Bebauungsplan Nr. 7, 2. Änderung „Neubau Gymnasium“, Abwägungstabelle

Anregungen im Rahmen der frühzeitigen Beteiligung gem. § 4 (1) BauGB mit dem jeweiligen Prüfergebnis durch die Verwaltung

Anregungen der Öffentlichkeit im Rahmen der frühzeitigen Beteiligung nach § 3 (1) BauGB mit dem jeweiligen Prüfergebnis durch die Verwaltung

Schnitt / Ansicht Adlerstraße

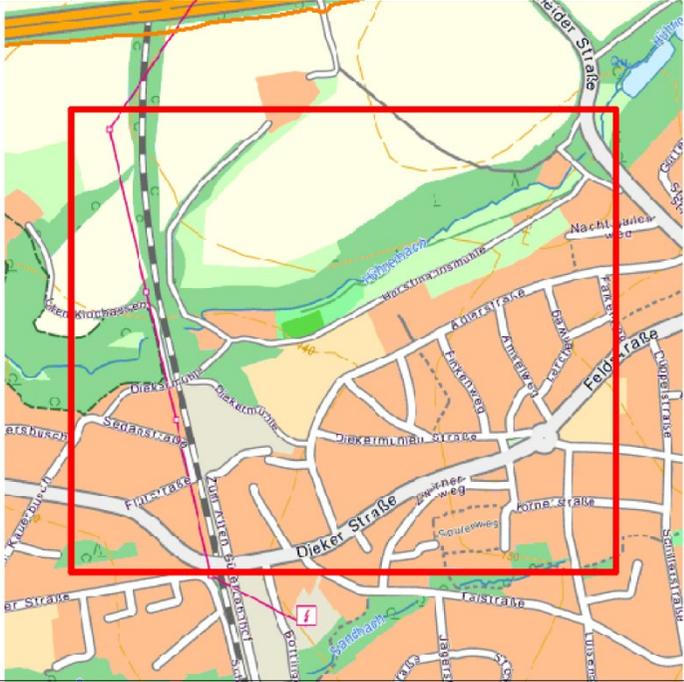
6	Einwender 9	26.03.2015	<p>Gegen den neuen Bebauungsplan für das Haaner Gymnasium lege ich hiermit fristgerecht Einspruch ein.</p> <p>Begründung:</p> <p>Meinen Einspruch gegen den Neubau des Gymnasiums 1967/68 hatte ich zurückgezogen, als ich schriftlich von der Stadt Haan die Zusage bekam, dass die Aula einen Mindestabstand von 30,00 m zu meiner Grundstücksgrenze haben wird. In anderen Schreiben wurde mir zugesagt, dass die Böschung zu meinem Grundstück eine immergrüne Bepflanzung bekommt. Ich hoffe, dass wir gemeinsam, wie damals mit Herrn Goldenstedt, eine Lösung finden und bin zu einem Gespräch bereit.</p>	<p>Die Stellungnahme wird zur Kenntnis genommen; der Anregung wird im Rahmen der Bauleitplanung teilweise entsprochen.</p> <p>Ein Anspruch auf eine unbefristete, bauliche Bestandsfestschreibung besteht nicht. Er ist weder rechtlich zu begründen, noch existiert eine diesbezügliche, schriftliche Vereinbarung der Stadt mit dem Einwender.</p> <p>Mit dem geplanten Neubau wird zur bestehenden Wohnbebauung ein angemessener Abstand eingehalten, welcher das bauordnungsrechtlich vorgeschriebene Mindestmaß deutlich überschreitet. Die Höhe des geplanten Neubaus erreicht ebenfalls nicht die Höhe des angrenzenden Wohngebäudes. Eine Wirkung, die über das Maß einer an gleicher Stelle denkbaren Wohnbebauung hinaus entsteht,</p>

<p>wird durch den Neubau des Gymnasiums nicht ausgelöst. So bleibt der Neubau ca. 12 m von der Grenze entfernt (s. letzte Seite: Schnitt/Ansicht Adlerstraße). Zum Tal hin vergrößert sich dieser Abstand sogar noch erheblich durch den rautenförmigen Grundriss des Neubaus.</p> <p>Durch die Festsetzung einer Erhaltungsfläche in Verbindung mit einer Erhaltungs- und Pflanzfläche wird insbesondere dem Aspekt der Abschirmung durch eine Bepflanzung entsprochen, da ausschließlich immergrüne, heimische Gehölze als Bestandteile der Pflanzliste vorgesehen sind.</p>
7	Rechtsanwälte Döttelbeck, Dr. Wemhöner & Partner	07.04.2015	<p>In der vorbezeichneten Angelegenheit zeigen wir an, dass uns Herr B. S., Adlerstr. , 42781 Haan, mit der Wahrnehmung seiner rechtlichen Interessen beauftragt hat. Ordnungsgemäße Bevollmächtigung wird anwaltlich versichert.</p> <p>Für unseren Mandanten erheben wir hiermit umfassend Einwendungen gegen die 2. Änderung des Bebauungsplanes Nr. 7 „Neubau Gymnasium“, wobei wir zunächst auf das unmittelbare Schreiben unseres Mandanten vom 26.03.2015 verweisen. Unser Mandant wird durch die geplante Bebauung massiv in seinen Rechten verletzt. Bereits der Bau des Gymnasiums Ende der 60iger Anfang der 70iger Jahre ist auf höchst zweifelhafter rechtlicher Grundlage erfolgt. Unser Mandant hatte das auch heute noch in seinem Eigentum stehende Grundstück Adlerstr. 13 1962 erworben, wobei die Grundstücke, auf welchen sich nunmehr das Gymnasium befinden, zu diesem Zeitpunkt als reines Wohngebiet ausgewiesen waren. Schon damals, konkret im Jahre 1967 hat unser Mandant berechtigt Einwendungen gegen die Änderung des Bebauungsplanes erhoben.</p> <p>Diesem ist die Stadt Haan damals dadurch begegnet, dass sie sich unserem Mandanten gegenüber verpflichtet hat, ein Bereich von 30 m zum Grundstück unseres Mandanten von jeglicher Bebauung freizuhalten und zudem diesen Bereich mit immer grünen Hölzern zu bepflanzen. Wir verweisen insoweit auf die bekannten Schreiben der Stadt Haan vom 11.01. sowie 14.03.1968.</p>	<p>(zum Planverfahren 1. Änderung des Bebauungsplans Nr. 7)</p> <p>Die Stellungnahme wird zur Kenntnis genommen.</p> <p>Im Rahmen des o. g. Bebauungsplanverfahrens hatte der betreffende Eigentümer mit Schreiben vom 05.10.1967 Anregungen und Bedenken vorgebracht. Nach mehrmaligem Schriftwechsel und verschiedenen Gesprächen des Eigentümers mit der Stadtverwaltung wurde eine Einigung dahin gehend erzielt, dass zwischen dem städtischen Schulgrundstück und dem Privatgrundstück stadtseitig eine Bepflanzung mit immergrünen Gehölzen vorgenommen wird. Daraufhin fasste der Rat der Stadt Haan am 09.02.1968 den Satzungsbeschluss zur 1. Änderung des Bebauungsplans Nr. 7.</p> <p>Nach mehrfachen Änderungen der Hochbauplanung und hieraus resultierendem, weiteren Schriftwechsel zwischen der Stadt und dem Eigentümer sicherte die Stadt mit Schreiben vom 14.03.1968 zu, dass das schlussendlich vorgesehene Aula-Gebäude in einem Abstand von mindestens 30 m zur Nachbargrenze errichtet würde. <u>Eine Verpflichtung der Stadt dem Grundstücksnachbarn gegenüber, den Bereich von 30 m zum Grundstück von jeglicher Bebauung freizuhalten und zudem diesen Bereich mit immer grünen Hölzern zu bepflanzen, existiert hingegen nicht.</u></p> <p>Aus Sicht der Verwaltung ist das Verfahren zur 1. Änderung des Bebauungsplans Nr. 7 formal nicht zu beanstanden. Ebenso lässt sich aus dem damaligen Schriftwechsel keine Vereinbarung ableiten, welche den Charakter eines öffentlich-rechtlichen Vertrags besitzt. Ein Anspruch auf „unbefristeten Bestandserhalt“ in Bezug</p>
